その他検討事項

第8回改修検討委員会（4/8（木）開催）
で終わらなかった検討の続きから

【和室（茶室）】

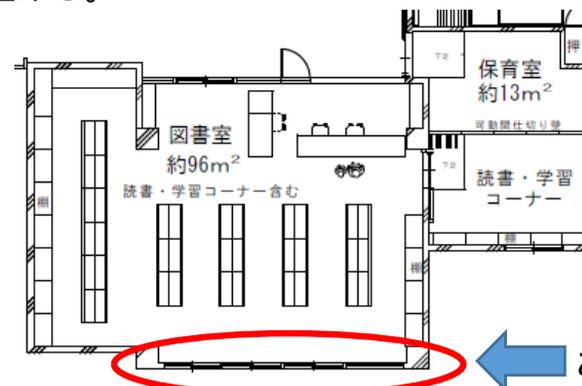
- ・室内から外に出るための非常口の新設
